PROTOKÓŁ

OKRESOWEJ KONTROLI (5-LETNIEJ) INSTALACJI ELEKTRYCZNEJ

- Rodzaj obiektu: Obiekt przemysłowo-biurowy (hala produkcyjna z częścią biurową, środowisko zapylone)
 - Adres: Mickiewicza 58, 43-331 Dankowice
 - Właściciel / zarządca: Hoder Sp. Komandytowa
 - Układ sieci: TT (zasilanie), TN-C-S (instalacja odbiorcza)
 - Obiekt z fotowoltaiką: TAK
 - Obiekt z magazynem energii: NIE
 - Instalacja odgromowa: NIE
 - Naklejka informująca o następnym przeglądzie: TAK
-

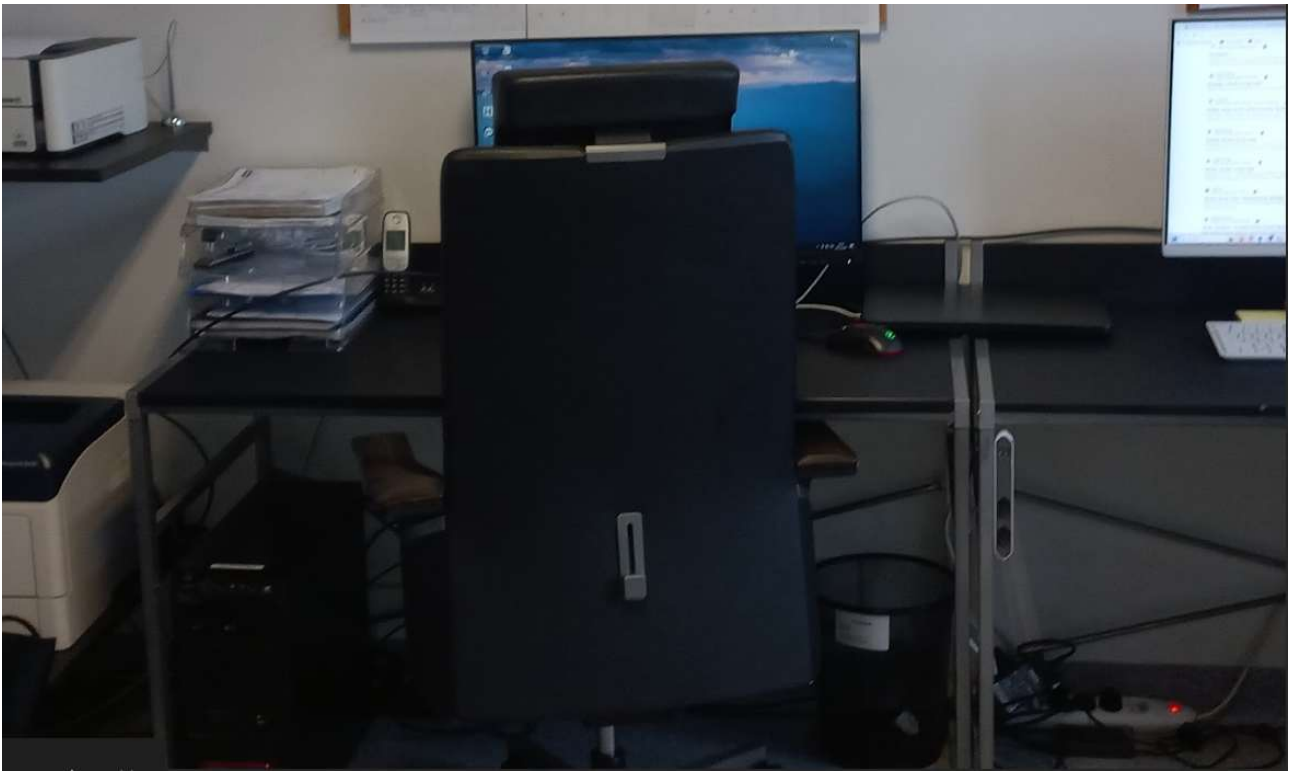
- Brak ciągłości przewodu ochronnego PE lub zawyżona wartość w części urządzeń.

1. Zapewnienie ciągłości przewodów ochronnych PE – niezwłocznie
2. Dostosowanie instalacji do właściwego układu sieci – niezwłocznie
3. Montaż wyłączników różnicowoprądowych (RCD) – niezwłocznie
4. Usunięcie przyczyn obniżonej rezystancji izolacji – pilnie
5. Uzupełnienie przewodów ochronnych PE w gniazdach
6. Wymiana gniazd na modele z klapkami (środowisko zapyłone) – pilnie

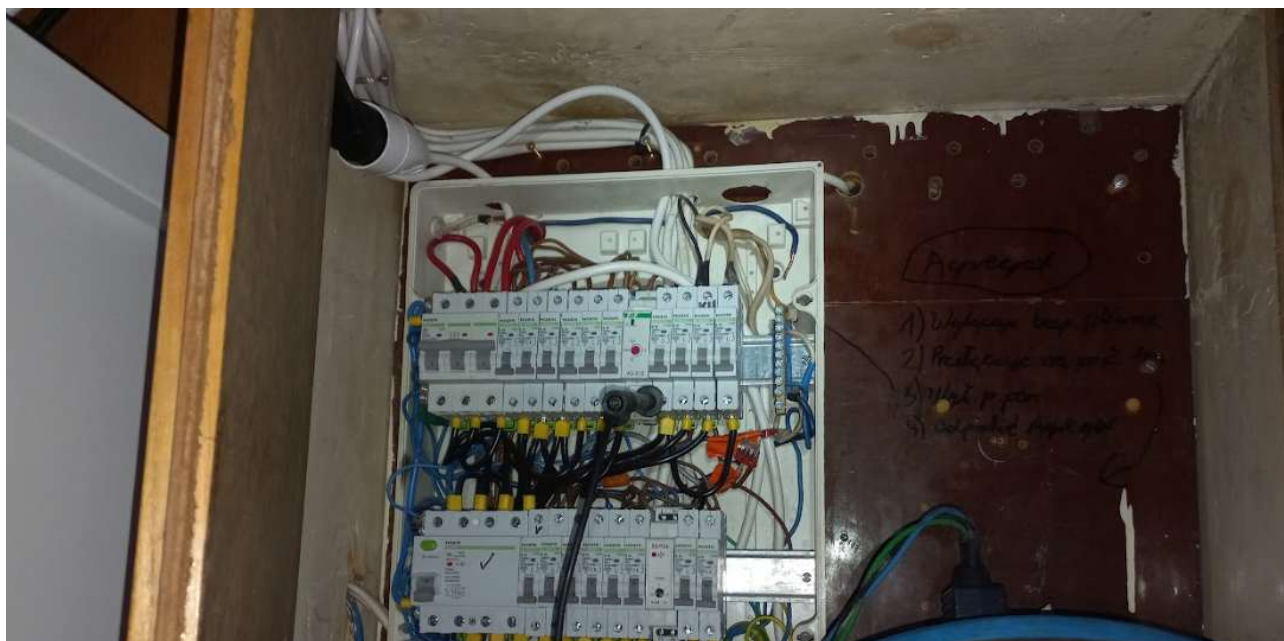
- Brak ochrony PE w wybranych gniazdach wtyczkowych.

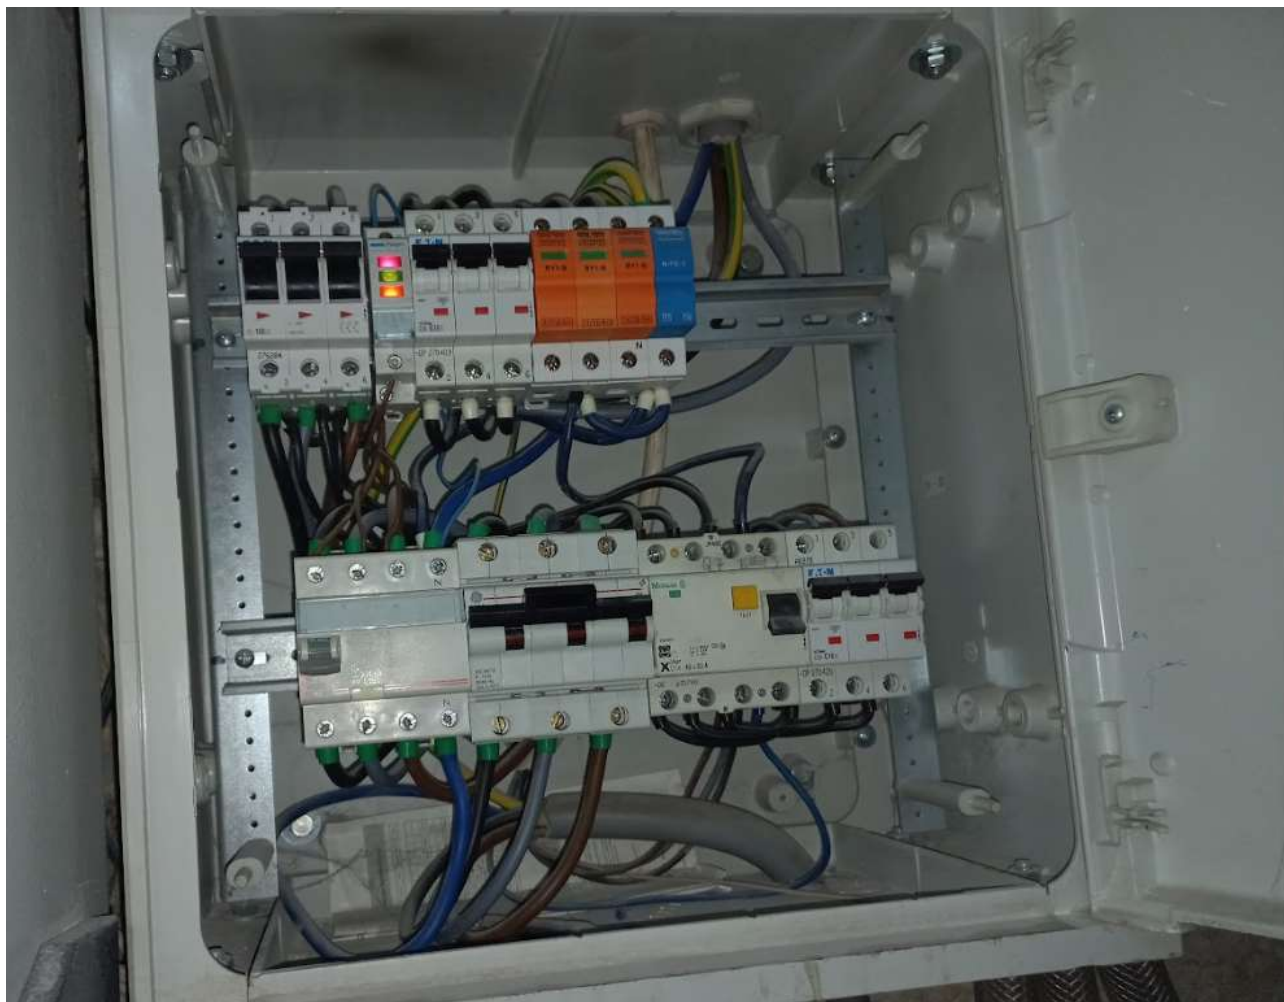
- Zaniżona rezystancja izolacji na obwodzie RCD dla:

Rozdzielnia R7

RCD nr 2

Rozdzielnica R2

Obwód RCD 1
